委員および一般からのご意見

①委員から流域委員会への意見、指摘 (2007/12/11～2007/12/26 第 68 回委員会以降)

②一般からの流域委員会へのご意見 (2007/12/11～2007/12/26 第 68 回委員会以降)

（資料1）：第54回委員会・審議資料1-1-2（スライドNo.16）

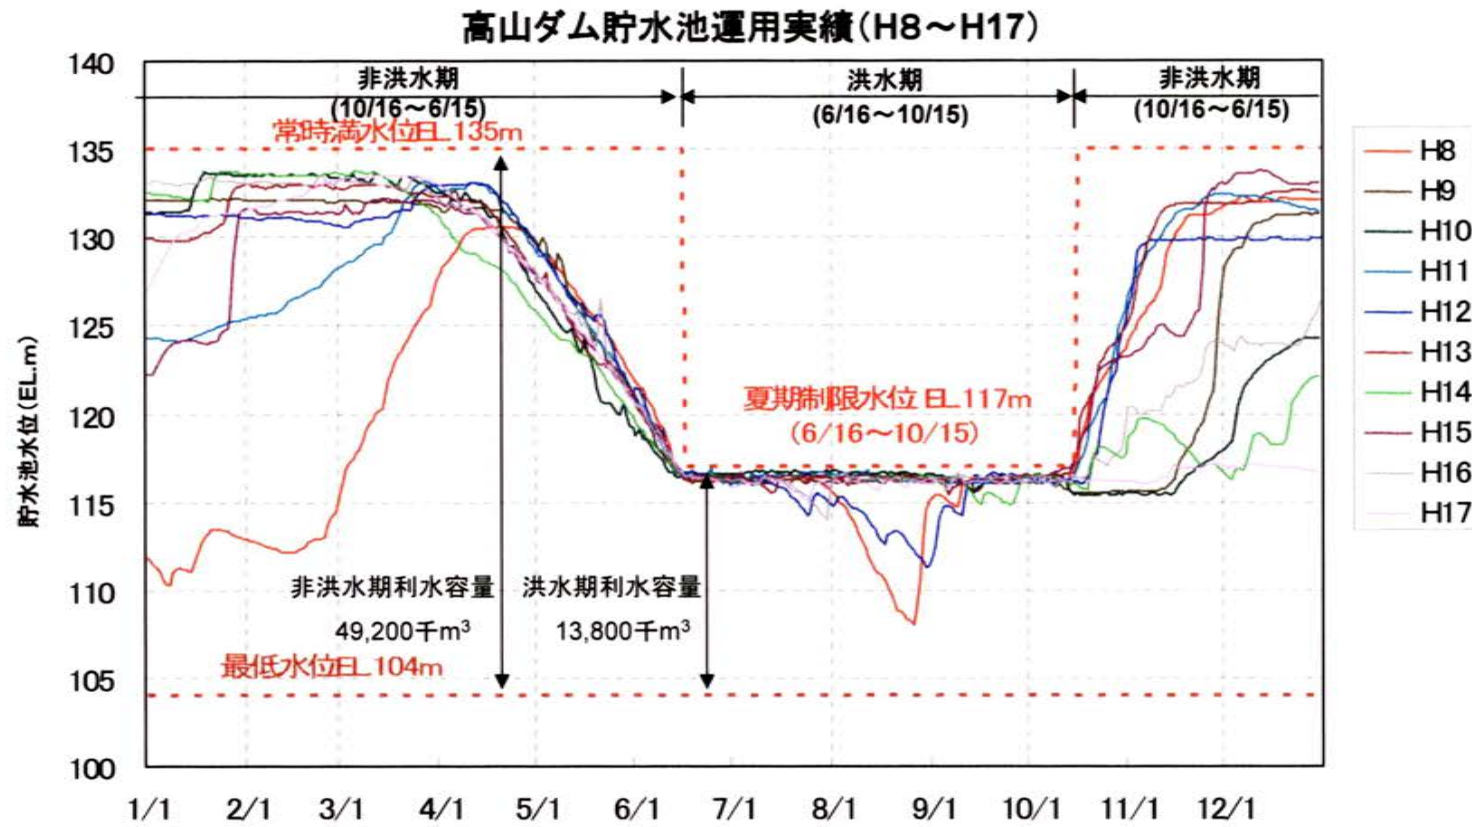
別紙の堆砂状況を示すグラフ（→資料2）をよく見れば、確かにこのダムの堆砂は洪水期制限水位（EL.117m）以下の部分に集中しており、上記〔質問1〕で述べたように川上ダム「長寿命化容量」による僅か3m程度の水位低下では（=EL.132m）殆んど効果が無いようにも思われます。他方、洪水期にはダム操作規則に従って毎年、制限水位（=EL.117m）まで下げるのですから（→資料1）、掘削作業をこの時期に実施するのが最も効果的であることはその通りでしょう。

しかし逆にここまで水位を下げれば、湖底の露出面積は必要量の掘削に対して充分であり、敢えて川上ダム長寿命化容量を使って更に3mの水位低下を図ることの意味は無くなると考えられますが、如何でしょうか。（もし否定される場合は数字を添えて具体的に回答願います）

図-1 流体縦断面模式図 (1)

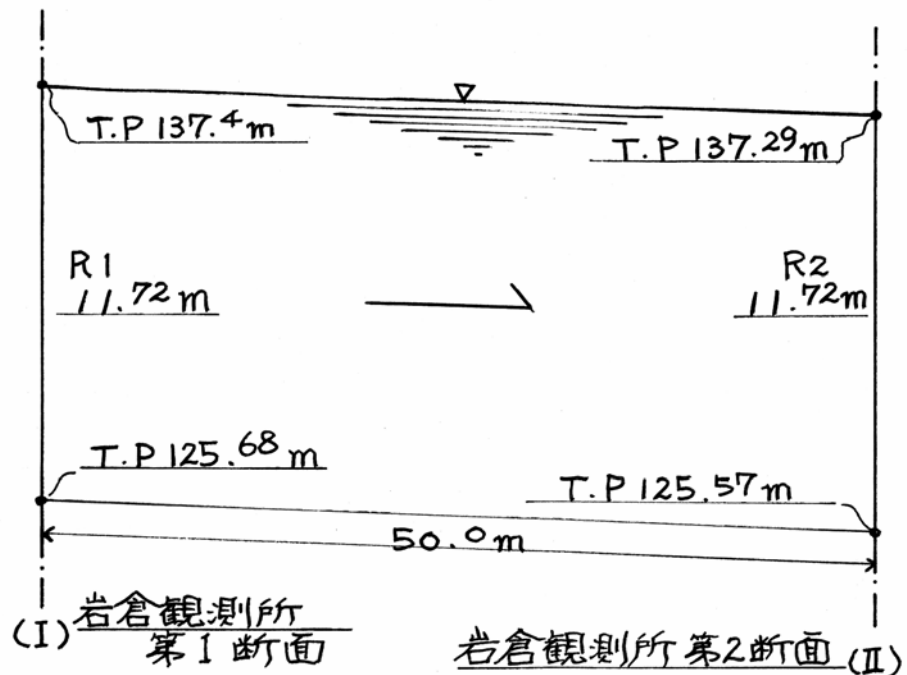
岩倉観測所第1断面での堤防天端高さはT. P138. 6mであり、余裕高さを基準通り1. 2m差し引きT. P137. 4mを洪水流下水面とする。第2断面での天端は更に高い「山付部」であり、ここでは昭和 43 年以來の長い観測期間の中で、1, 000m³/Sを超える流量観測時の「水面勾配」のほぼ中間値 1/455を流体勾配として採用する為、T. P137. 29mを第2断面での洪水流下水面とした。1/455 \div 0. 0022であるので、 $(137. 4 - \chi) \div 50 = 0. 0022$ と式をたて、 $50 \times 0. 0022 = (137. 4 - \chi) \cdots \chi = (137. 4 - 0. 11) = 137. 29 \therefore$ 故に137. 29mとする。動水勾配 $I = 0. 0022$

次ページに岩倉観測所第2断面の「横断面図」(平成14年6月17日測量)を示す。上記の洪水流下水面での断面積は、私の分析では1, 021. 3m²である。また潤辺長さは128. 7mとなる。ここにおいて径深 $R = 1, 021. 3 \div 128. 7 \div 7. 935$ である。

図 -2 第2断面 横断測量図

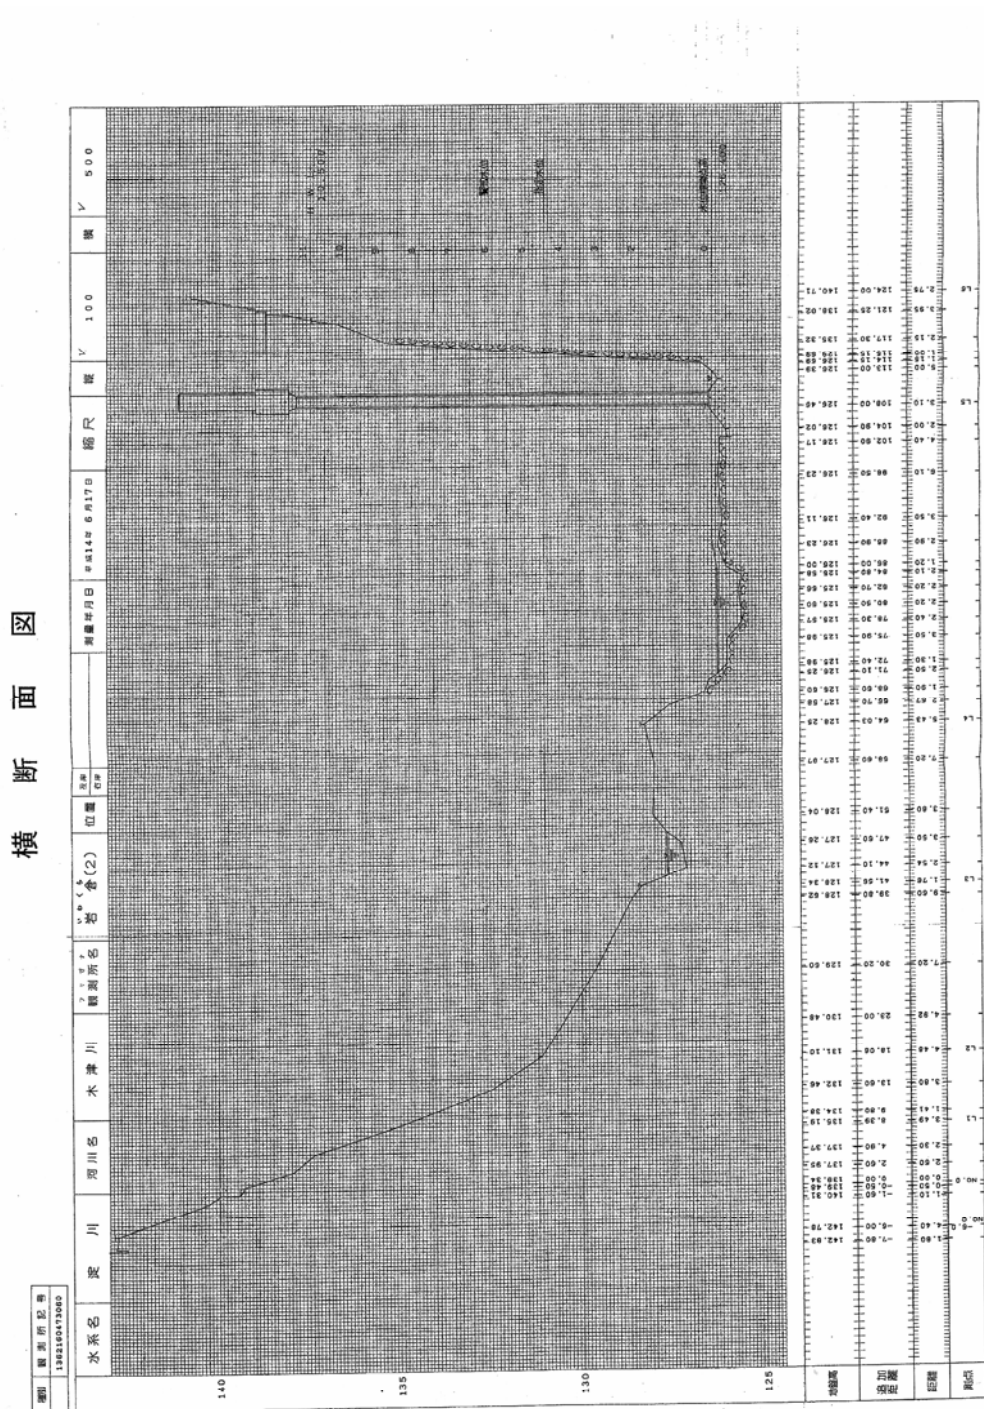
$v = (1 \div 0.037) \times 7.935\% \times 0.0022\% \div 5.043 \text{ (m/s)}$
 $Q = 1,021.3 \times 5.043 \div 5,150 \text{ (m}^3\text{/s)}$ このように5,150m³/sも流れるのである。

図 -3 流体縦断面模式図 (2)

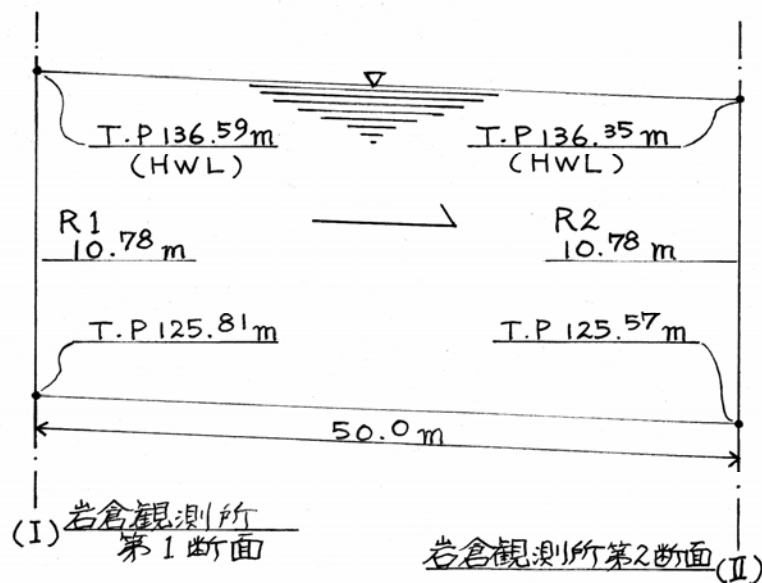
潤辺長さは第2断面の横断測量図を方眼紙に展開・分析し、124.5mを得た。
第1断面計画高水位と第2断面計画位の差を洪水流の水面勾配と考えた。

$$\text{動水勾配 } I = (136.59 - 136.35) \div 50.0 = 0.0048$$

以上の計算は水面勾配が1/208.33となり、これまでの観測実績を見れば十分存在しているが、最も多い水面勾配とは言い難い。1/455を最多の水面勾配として、修正計算を行う。

以上のような結果になり、近畿地整が主張する条件を使い計算したところで、彼等が言う「岩倉峡流下能力=3,100m³/s」は全くの虚構であることがはっきりした。3,700m³/sを越える岩倉峡の疎通量は、もともと存在していたとも言えるが、昭和28年以来43年に至る地元の「岩倉峡対策事業」によって、岩倉石工たちの岩石切り出しによって、更に流下能力を拡大していたのである。今では「上野遊水地」さえ不要ではないか！と言える。近畿地整はこれに真摯な回答を寄せなければならない。
